LEMA: PLEYADES

nominado

Autores: Justo Fernandez de Isasi,
 Guillermo Fernandez Fernandez
 Luis Fernandez Gárate

Comentarios del Jurado

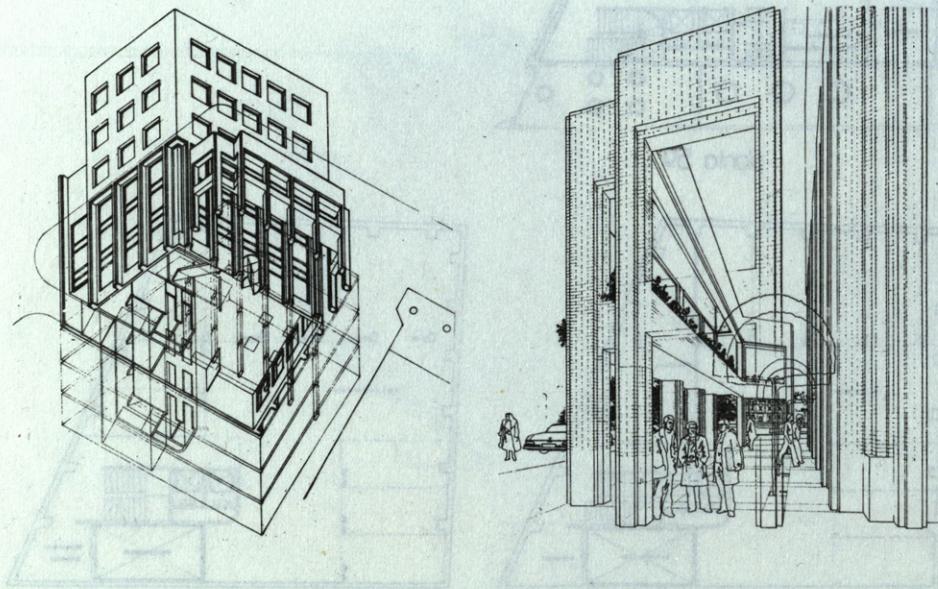
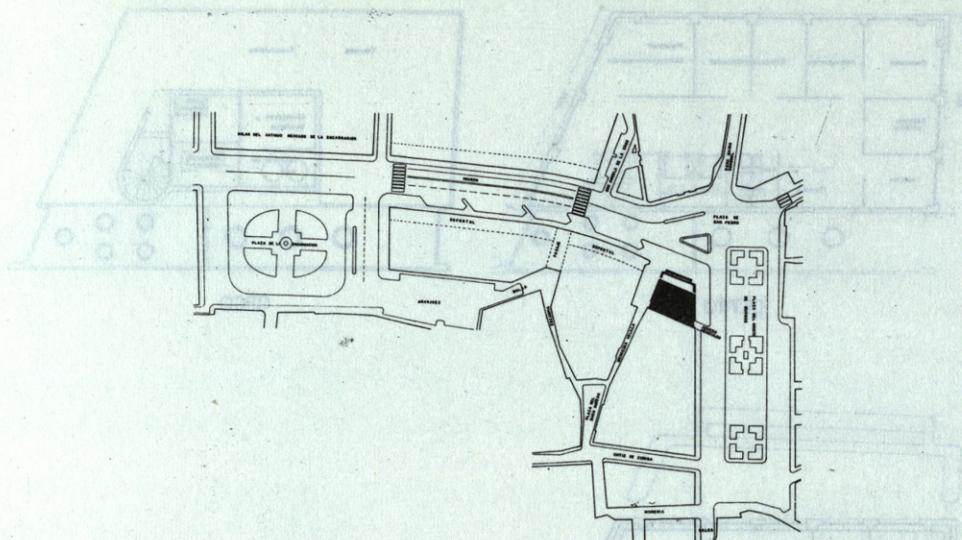
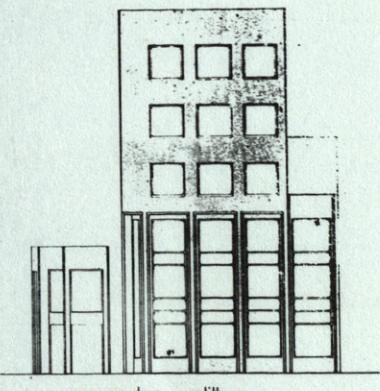
El proyecto "Pleyades" es uno más de aquellos que juzgan que el uso de una doble escala resolvía el problema de enlazar la calle Imagen y la Plaza Cristo de Burgos, que el solar planteaba.

"Pleyades" recurre así a un portico bajo, de corte académico, dejando atrás un importante volumen.

La ambigüedad del lenguaje escogido para resolver el pórtico —compromiso en la batalla entre antiguos y modernos— no convence al jurado como imagen para representar al Colegio. No obstante, el proyecto tiene un notable interés formal.

planta baja

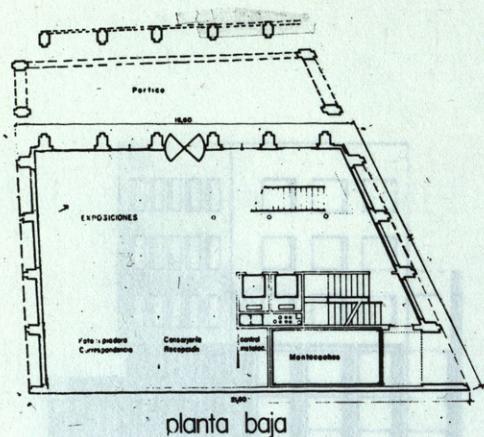
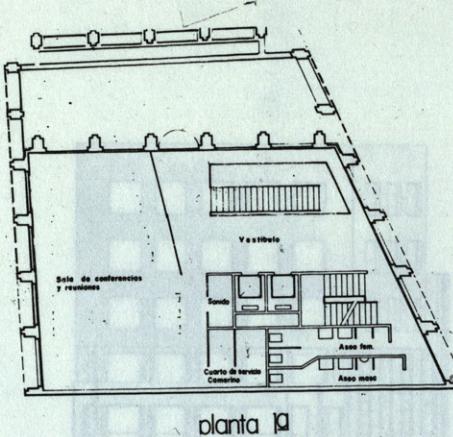
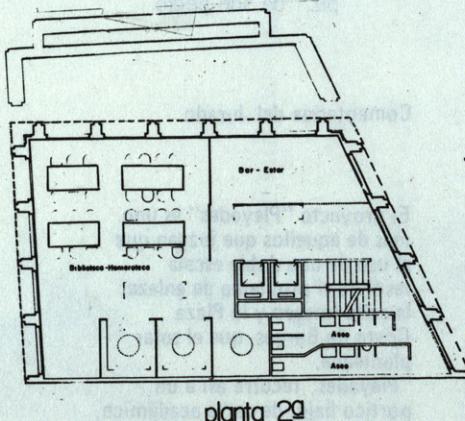
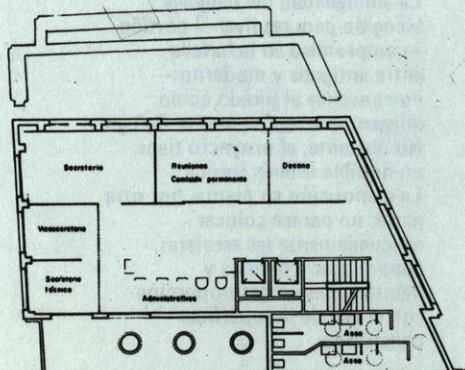
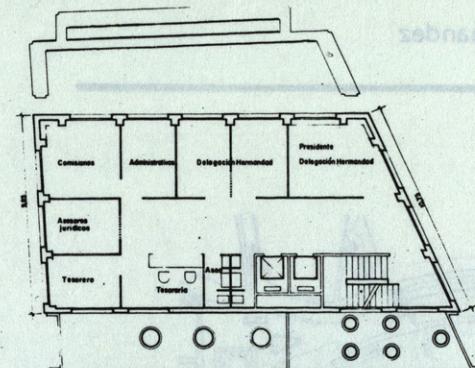
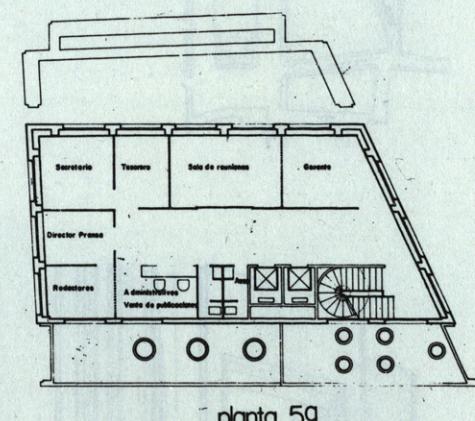
La disposición en planta, por otra parte, no parece colocar adecuadamente las escaleras, dando lugar a pasillos y habitaciones en desproporción con el uso de la superficie construida.
